**AVIS RELATIF À LA PROTECTION
CONTRE LES EVENTUELS EFFETS NOCIFS ET NUISANCES
PROVOQUÉS PAR LES RAYONNEMENTS NON IONISANTS
GÉNÉRÉS PAR DES ANTENNES ÉMETTRICES STATIONNAIRES**

Commune : MORLANWELZ - Exploitant : TELENET GROUP

Référence exploitant : HT1795S

Rapport n° 1621 / 2024

Figure 1 : Vue en plan des lieux de séjour et des points de contrôle

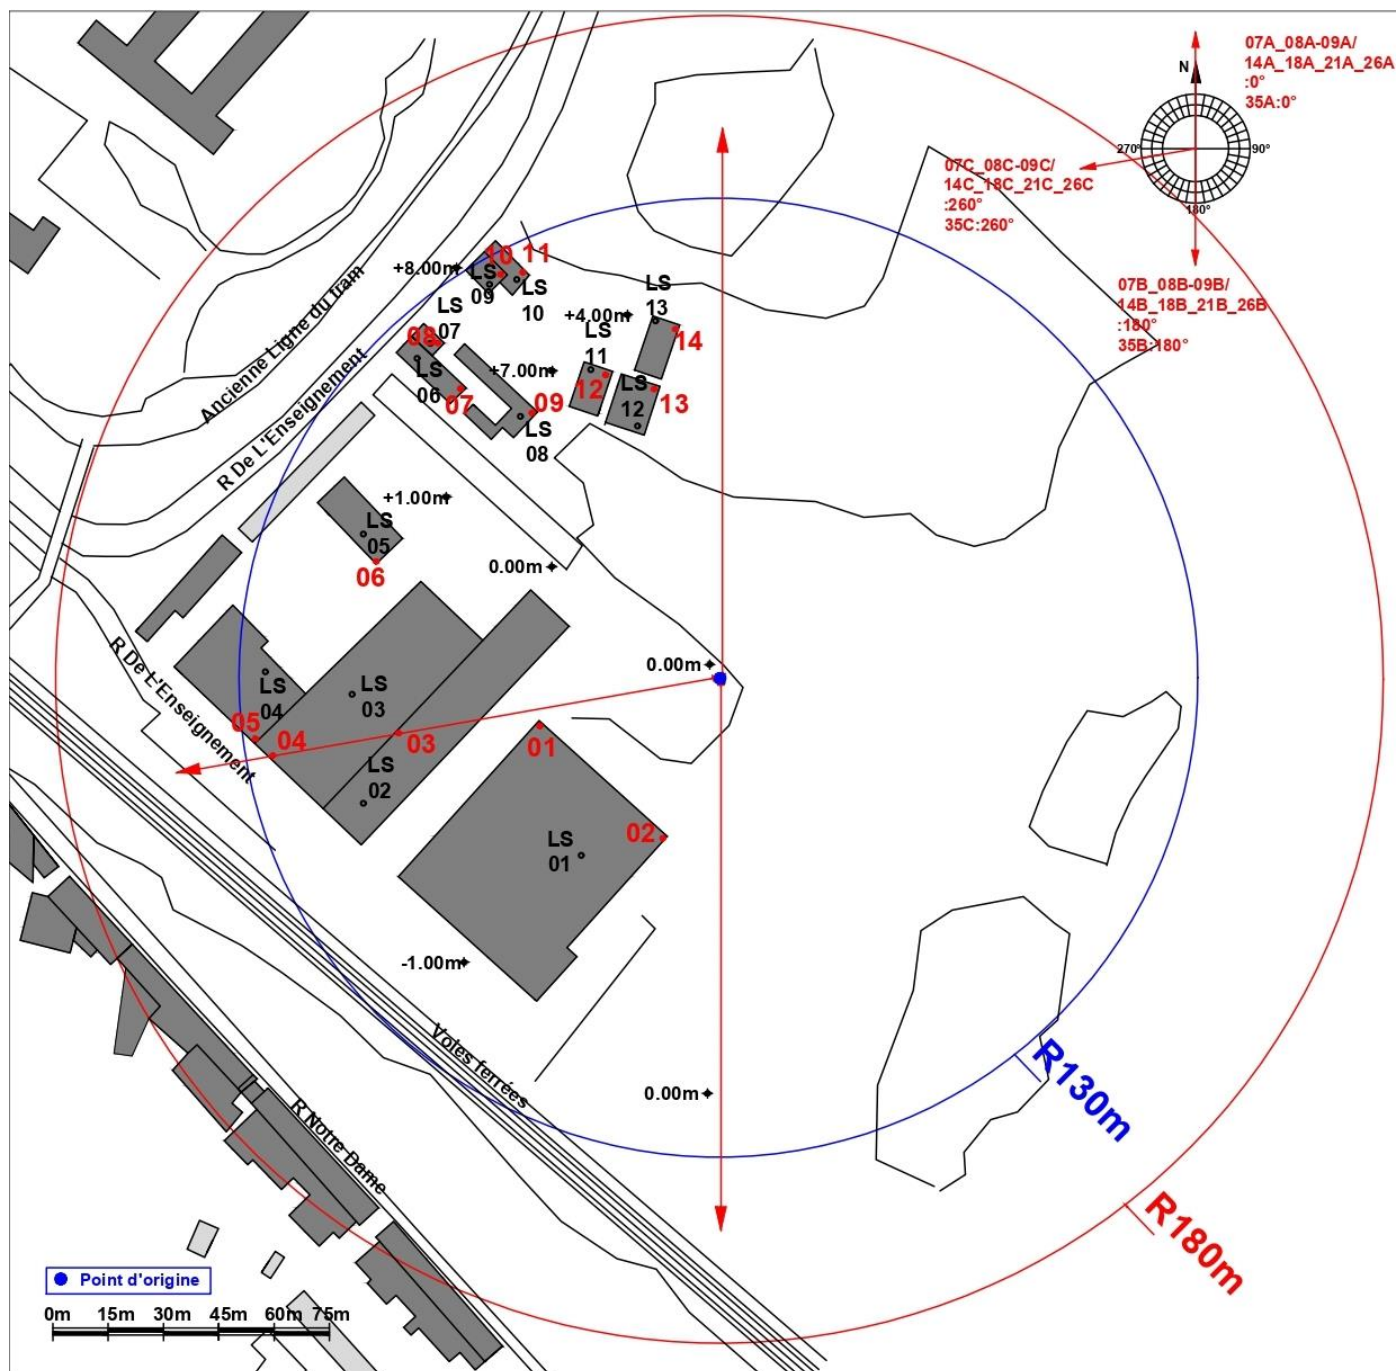
Les fréquences d'émission, la puissance rayonnée par chacune des antennes et leur gain permettent de déterminer le rayon de la zone à analyser. Tout dépassement de la limite par installation est exclu en dehors de cette zone. Le tableau 2 reprend les 35 LS² pour lesquels l'indice d'exposition est le plus élevé. Les différentes colonnes indiquent :

- le numéro du point de contrôle repris sur un des plans de la figure 1;
- le numéro du LS dans lequel se trouve le point de contrôle de la 1^{ère} colonne ;
- l'atténuation d'obstacle prise en compte pour le calcul de l'indice d'exposition dans le LS ;
- le résultat du calcul de l'indice d'exposition.

N° point de contrôle	LS	Atténuation (dB)	Indice d'exposition relatif à la limite par installation IE_i
13	LS12	3,0	0,866
14	LS13	3,0	0,745
12	LS11	3,0	0,657
9	LS08	3,0	0,552
6	LS05	3,0	0,514
4	LS03	3,0	0,471
3	LS02	3,0	0,452
5	LS04	3,0	0,452
11	LS10	3,0	0,351
7	LS06	3,0	0,343
10	LS09	3,0	0,327
8	LS07	3,0	0,287
2	LS01	3,0	0,116
1	LS01	3,0	0,113

En ce qui concerne les antennes de l'installation mentionnées dans le tableau 1, la distance maximale à laquelle la limite pourrait être atteinte, à l'extérieur, est égale à 128,7 m. S'il n'y a pas de LS à une distance inférieure, les antennes respectent forcément la limite d'immission.

Dans le cas des LS situés à l'intérieur des bâtiments, une atténuation d'obstacle est prise en compte et il en résulte que la distance maximale à laquelle la limite pourrait être atteinte se réduit à 91,1 m.

Figure 2 : Vue en plan des installations d'antennes dans un rayon de 300 mètres autour de l'installation faisant l'objet de la demande d'avis

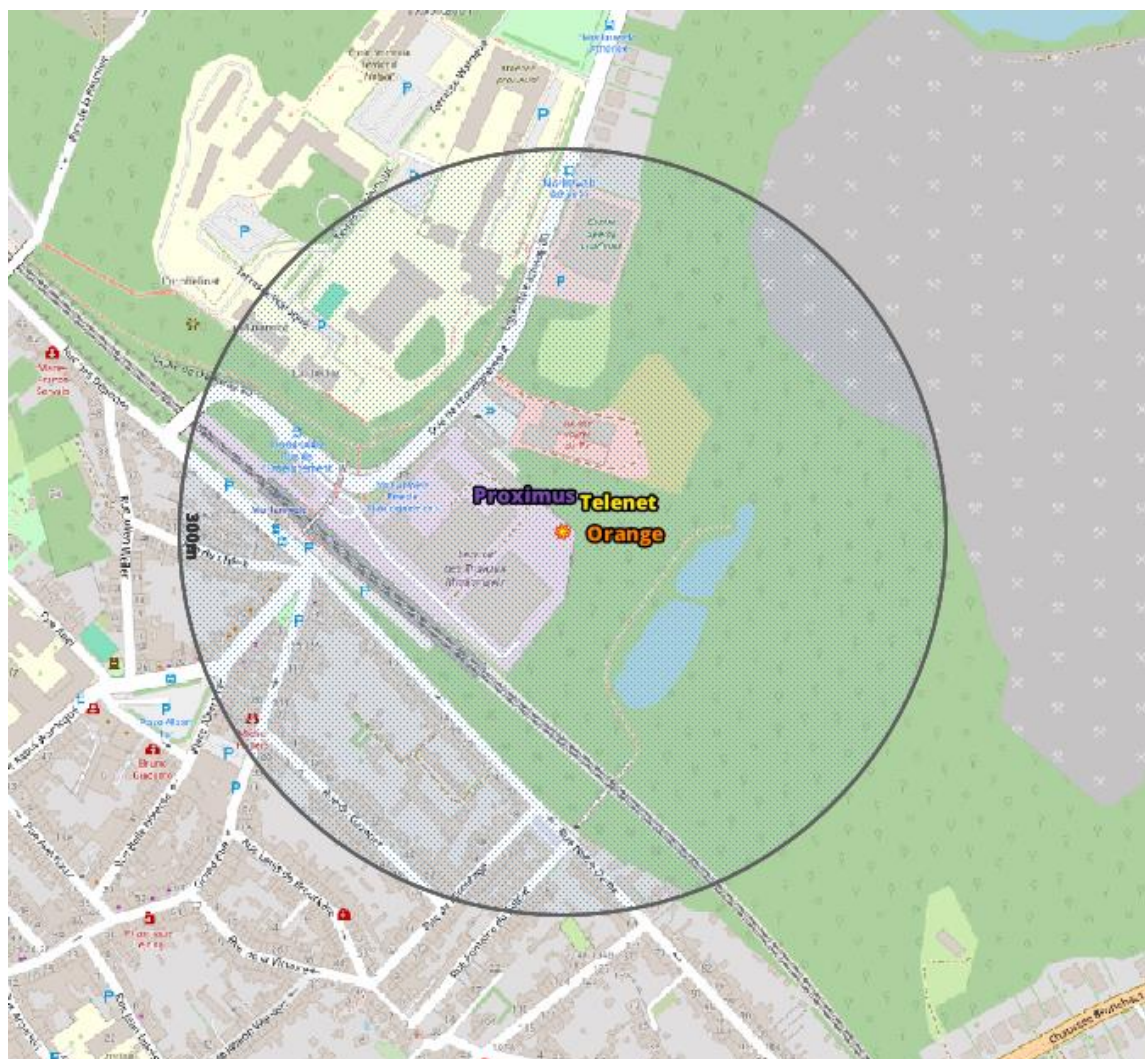
Le plan en projection verticale de la figure 2 indique la localisation des installations d'antennes émettrices stationnaires visées par le décret et situées dans un rayon de 300 mètres autour de l'installation référencée dans le paragraphe 2 et localisée au centre du cercle. Les données de localisation de ces antennes et les avis correspondant sont accessibles via le cadastre en ligne des antennes émettrices stationnaires⁶. Les installations prises en compte dans l'évaluation du respect de la limite cumulative sont les installations d'antennes émettrices déclarées en service par l'exploitant à la date du présent avis, à l'exception de l'installation référencée dans le paragraphe 2 et éventuellement d'autres installations ayant fait l'objet d'une demande d'avis à la même date et qui sont situées à l'intérieur de la zone de 300 mètres de rayon.

- il y a au plus 4 installations d'antennes émettrices stationnaires présentes dans la zone d'évaluation de 300 mètres de rayon représentée dans la figure 2, y inclus l'installation référencée dans le paragraphe 2 : la limite cumulative définie à l'article 4, §2 du décret est nécessairement respectée dans les lieux de séjour à l'intérieur de la zone d'évaluation de 300 mètres de rayon ;

- b) il y a exactement 5 installations d'antennes émettrices stationnaires présentes dans la zone d'évaluation de 300 mètres de rayon représentée dans la figure 2, y inclus l'installation référencée dans le paragraphe 2 et il existe, pour 3 ou 4 de ces installations, un avis attestant le respect de la limite abrogée de 3 V/m : la limite cumulative définie à l'article 4, §2 du décret est nécessairement respectée dans les lieux de séjour à l'intérieur de la zone d'évaluation de 300 mètres de rayon ;

- c) dans tous les autres cas, il a été vérifié que la limite cumulative définie à l'article 4, §2 du décret n'est pas dépassée dans les lieux de séjour sur base du nombre d'installations localisées dans la zone d'évaluation de 300 mètres de rayon représentée dans la figure 2, de leur localisation ainsi que des données inscrites dans la figure 1 et au paragraphe 4 du présent avis et dans les avis attestant le respect de la limite par installation ou de la limite abrogée de 3 V/m relatifs aux autres installations reprises dans la figure 2.

Compte tenu des considérations ci-dessus, il apparaît que l'intensité du rayonnement électromagnétique généré, dans les lieux de séjour situés dans un rayon de 300 mètres autour de l'installation référencée dans le paragraphe 2, par l'ensemble des antennes émettrices stationnaires de l'ensemble des exploitants du même site d'antennes émettrices stationnaires respecte la limite fixée à l'article 4, § 2 du décret.
